COMPTE RENDU D'INSPECTION D'INSTALLATIONS CLASSEES

Etablissement	Installation de compostage de déchets verts et de boues de stations d'épuration
Exploitant	Surfaces Vertes Propres (SVP) MANA
Commune	Nouméa
Lieu dit	Normandie (lot n°115 du Parc d'entreprises de Yahoué)
Référentiels	 Arrêté d'autorisation n°897-2012/ARR/DENV du 19 avril 2012 Arrêté de mise en demeure n°9-2013/ARR/DENV du 3 octobre 2014
Date de la précédente visite	18 juillet 2014
Date de la visite	20 mars 2014
Nom des agents visiteurs	1
Accompagné de

Figure 1: Tas de déchets verts situé à proximité du pont bascule

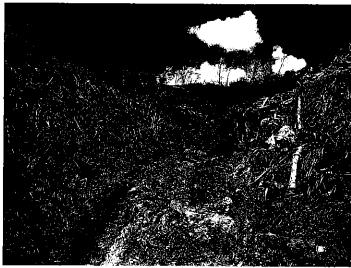
- Le tas de déchets verts présente toujours une hauteur considérable et la surface du tas a augmenté. Le tas de déchets verts a atteint le tas de scorie mélangée aux déchets verts brûlés. Il avait été demandé (lors des précédentes visites et dans l'arrêté de mise en demeure) de diminuer la hauteur de stockage à un maximum de 3 mètres. L'exploitant a indiqué qu'il recevait beaucoup de déchets verts en ce moment suite à l'incendie qui a eu lieu le mardi 10 mars 2015 sur le site de Gadji. D'après l'exploitant, la société CSP a donné le contact de la SVP Mana à certains producteurs de déchets verts pour gérer leurs déchets. Toutefois, il appartient à la SVP Mana d'exploiter son activité dans le respect des prescriptions qui lui sont imposées.

Le non-respect de la prescription en matière de hauteur du tas de déchets verts fera l'objet d'un procès-verbal.
